# PERMESSO DI RICERCA DI RISORSE GEOTERMICHE FINALIZZATO ALLA SPERIMENTAZIONE DI UN IMPIANTO PILOTA DENOMINATO "LUCIGNANO"

**LCG-RP01-A16b-V00**

SCHEDA DI AGGIORNAMENTO PIANO PRELIMINARE  
DI UTILIZZO LCG-RP01-A16-V00 (11/9/2017)

18 dicembre 2018

**Figura 1 – Scavi e rinterri nell’area del polo di produzione e della centrale**  
*(in giallo gli scavi, in rosso i rinterri, in arancio i rinterri aggiuntivi)*

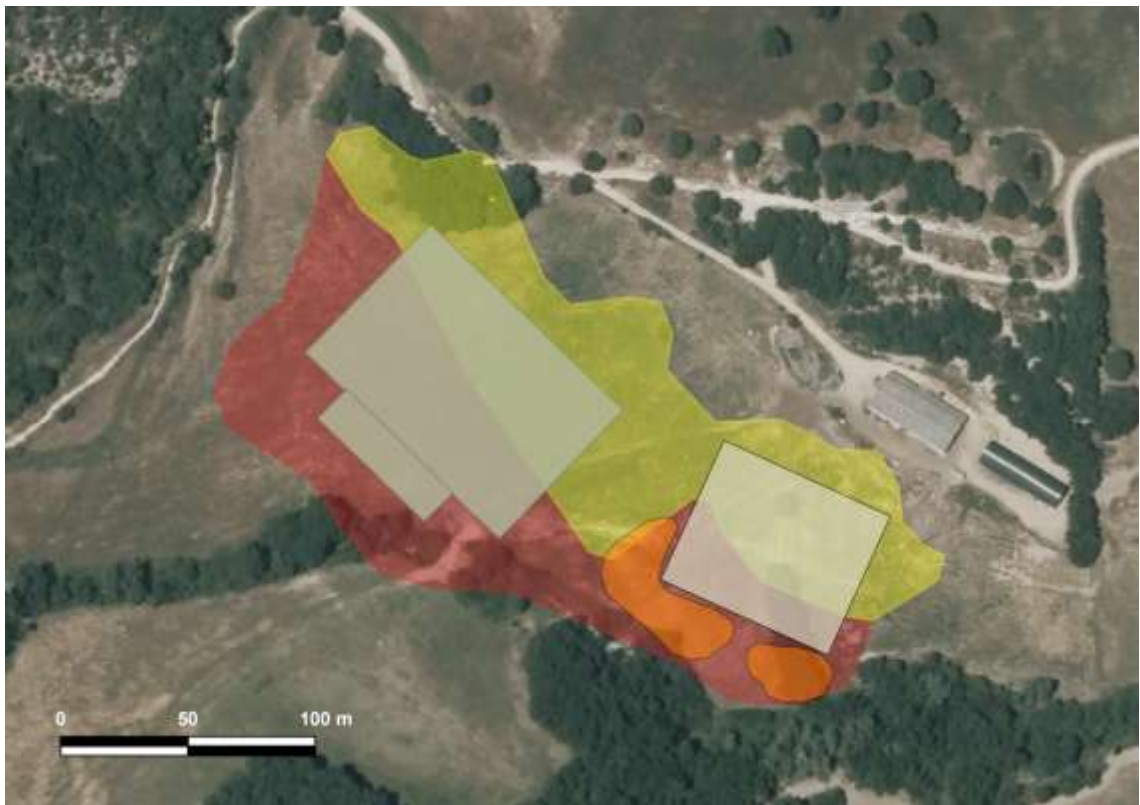
Oggetto del presente aggiornamento è il riutilizzo di circa 2.300 mc di terre scavate nell'area della centrale, allo scopo di realizzare un corrispondente riporto lungo i lati di NO e SO del sedime di impianto, necessario per supportare la piantumazione di nuove essenze arboree destinate al mascheramento della centrale.

Per maggiore chiarezza si riporta di seguito la planimetria delle aree di scavo e riporto, su cui sono state indicate anche le aree di rinterro oggetto della modifica. Ciò fa sì che il quantitativo di terre in esubero “attribuite” al sito di produzione (2.368 mc) venga appunto **riutilizzato direttamente per i rinterri in questione**.

Da tutto ciò consegue anche che la tabella 5-1 del PPU si modifica come di seguito indicato (NB: si è mantenuta per semplicità la convenzione di assegnare al polo di produzione la zona di transizione con la centrale e quindi si è inserito qui anche il

Anche le aree di scavo e rinterro restano quelle indicate nella figura precedente, dato che i nuovi rinterri sono previsti in sovrapposizione pressochè totale con quelli già previsti (v.figura sopra).
